「下管第４２号　中部下水処理場雨水ポンプ井排水ポンプ取替工事」の
積算内容について（お知らせ）

令和８年１０月１３日公告の「下管第４２号　中部下水処理場雨水ポンプ井排水ポンプ取替工事」の積算において、下記のとおりお知らせいたします。

新潟市公共下水道					
工事名	中部下水処理場雨水ポンプ井排水ポンプ取替工事				
図面名称	フロー図				
縮尺	Non Scale	年月	令和 8年 10月		
課長	補佐	係長	設計	図面番号	4
新潟市下水道部下水道管理センター施設管理課

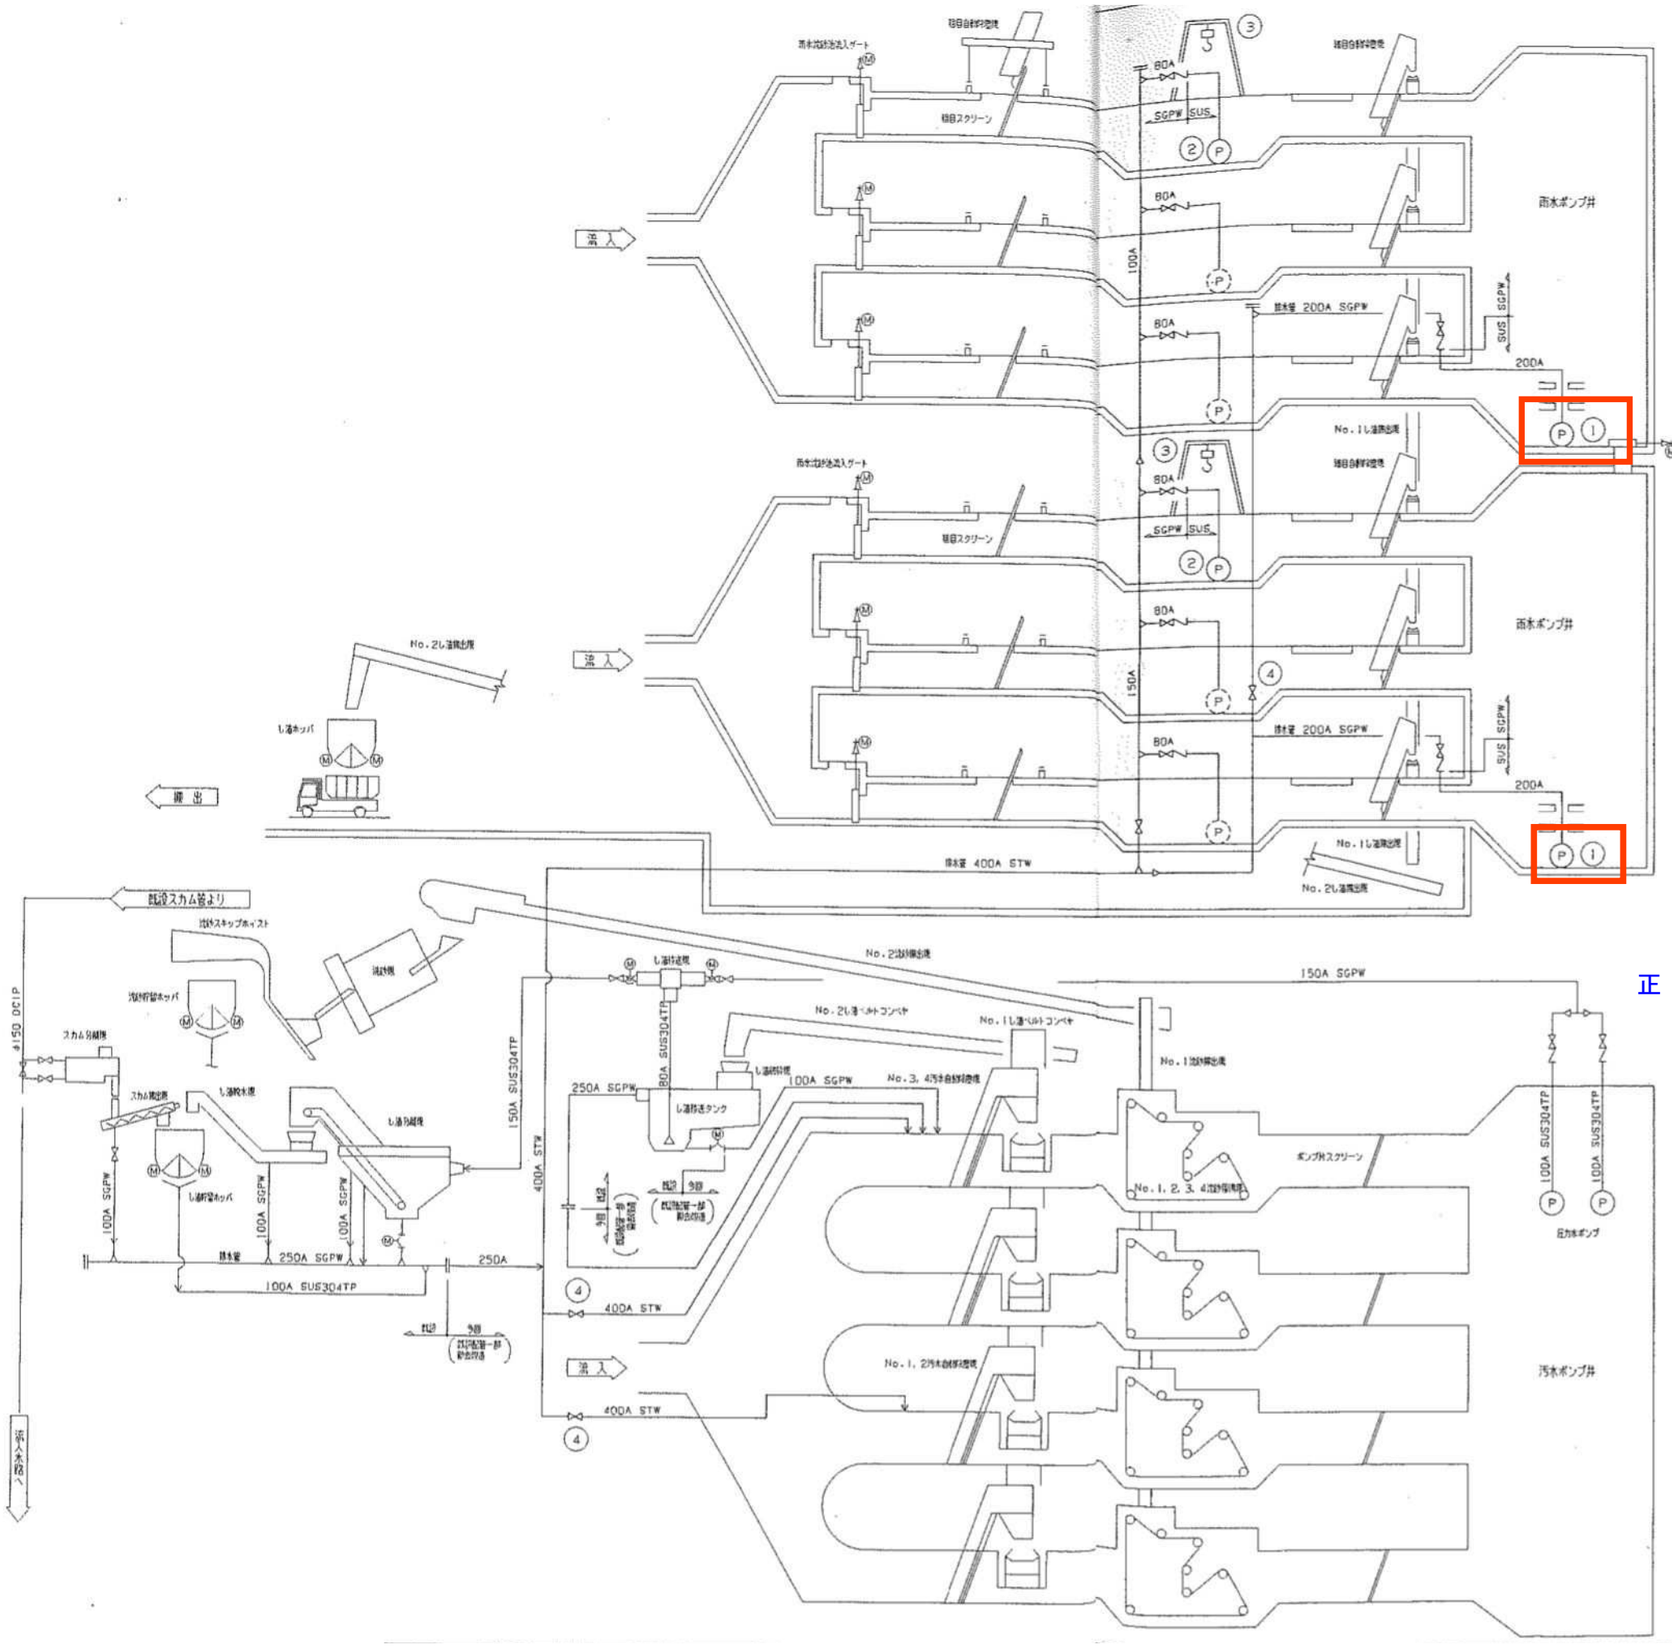
１．　図面番号４のポンプ仕様　口径：吐出 200 ㎜、電動機出力：37kW と記載がありますが、特記仕様書に記載のポンプ仕様　口径：吐出 250 ㎜、電動機出力：30kW が正です。積算については、特記仕様書に記載のポンプ仕様にて積算ください。（別紙図面番号 4 参照）

番号	名称	仕様	kW	全体台数
1	ポンプ井排水ポンプ	水中汚水ポンプ 250A×6.5㎥/分×18m	30	2

正
